**REPÚBLICA DE CHILE  
SERVICIO DE EVALUACIÓN AMBIENTAL  
DIRECCIÓN REGIONAL  
REGIÓN DEL LIBERTADOR GENERAL  
BERNARDO O'HIGGINS**

**SE PRONUNCIA SOBRE CONSULTA DE PERTINENCIA DE INGRESO AL SEIA, MODIFICACIÓN DE PROYECTO DENOMINADA “ACTUALIZACIÓN SUSTENTABLE Y REEMPLAZO CALDERA CARBÓN POR TECNOLOGÍA A GAS” PRESENTADA POR AGRÍCOLA SUPER LTDA.**

4. La Consulta de Pertinencia de Ingreso (en adelante, “CPI”) al Sistema de Evaluación de Impacto Ambiental (en adelante, “SEIA”) de fecha 18 de junio de 2020, denominada “Actualización sustentable y reemplazo caldera carbón por tecnología a gas”.

Figura N°1: Plano Lay-out silo, Planta.

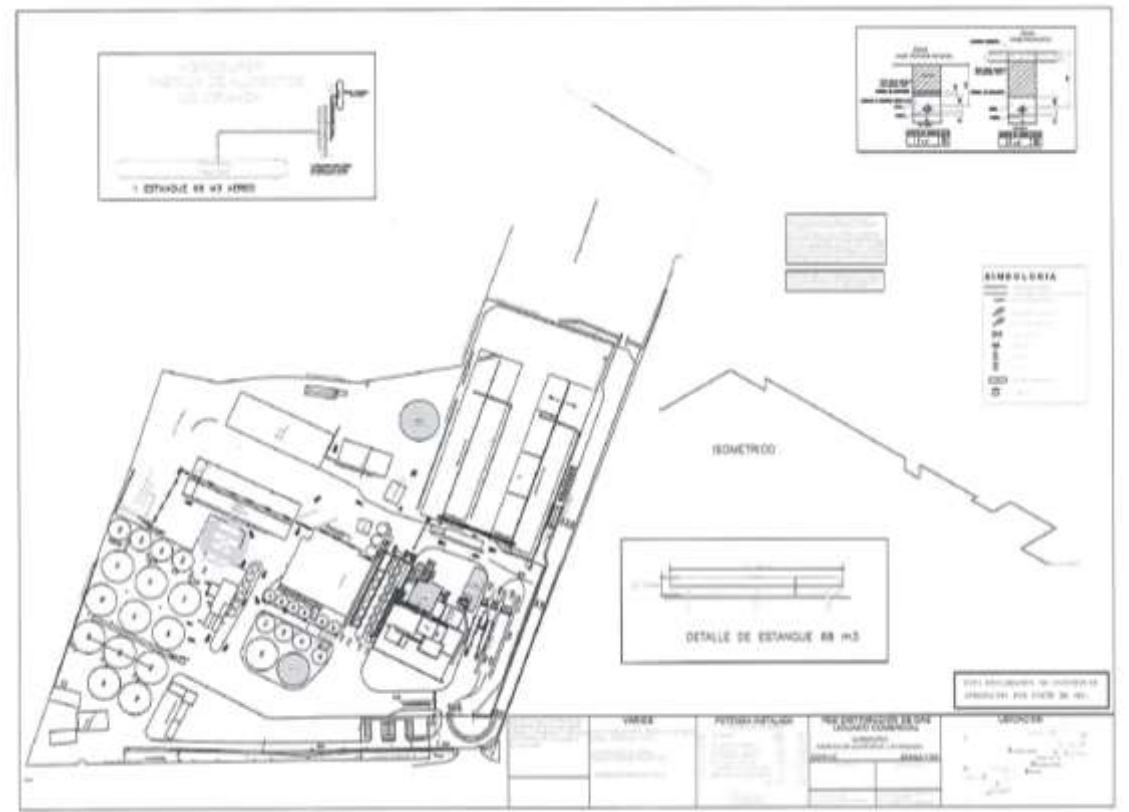
El Proyecto no contempla el uso de nuevas áreas de suelo, debido a que la nueva caldera, el grupo de generadores y el nuevo silo de almacenamiento, se emplazarán dentro del recinto de la Planta de Alimentos según se detalla en la Figura N°1 de la presente resolución; por lo tanto, no existe vegetación, fauna nativa asociada a hábitats de relevancia para su nidificación, reproducción o alimentación; debido a que es un área intervenida antrópicamente por las partes y obras del proyecto matriz.
